Demande d'exploitation d'une carrière sur le territoire de la commune de Feugères (Manche)

Avis hydrogéologique du BRGM

BRGM/RP-53409-FR

octobre 2004

Fig. 2 - Extrait de la carte géologique à 1/50 000 (n° 143 Saint-Lô, © BRGM)

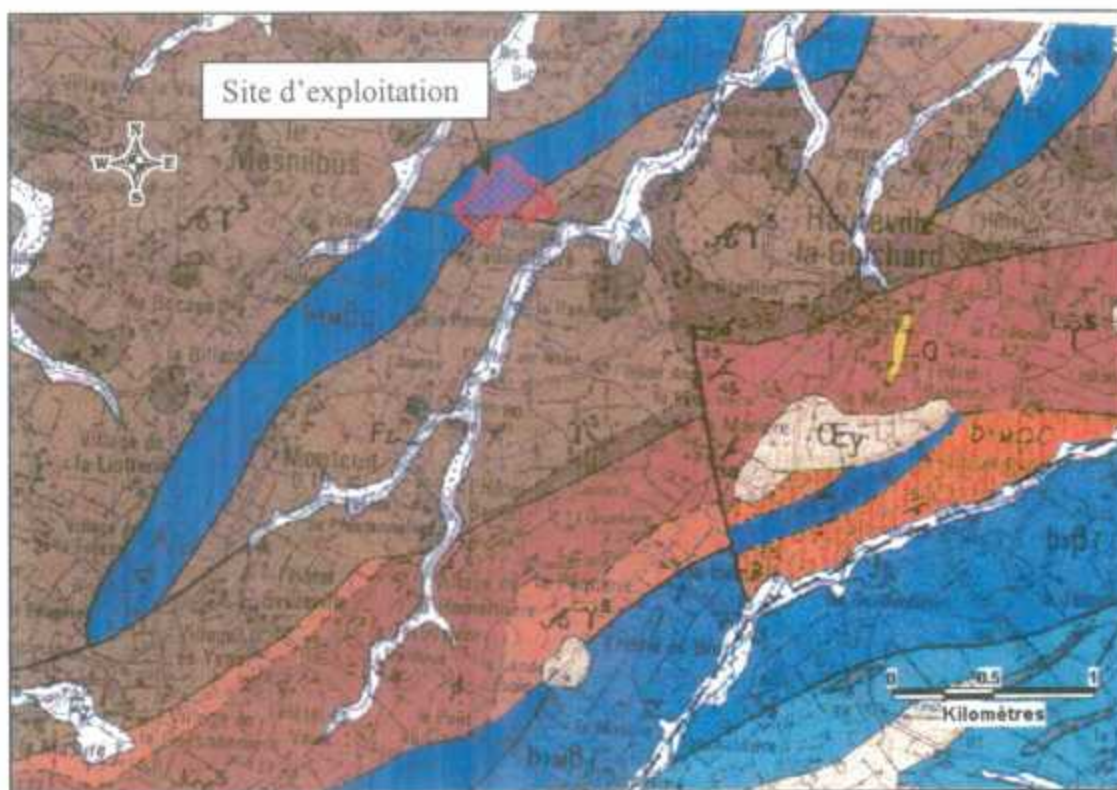
Par ailleurs, la fracturation de la roche, dont les écoulements souterrains dépendent, n'a pas été étudiée. Il n'a notamment pas été tenu compte de la faille orientée E-O qui traverse le site dans sa partie Sud. On peut se demander si cette dernière ne joue pas le rôle d'un drain hydraulique.

Il aurait été intéressant de réaliser des forages au Sud de la faille afin de la positionner plus précisément.
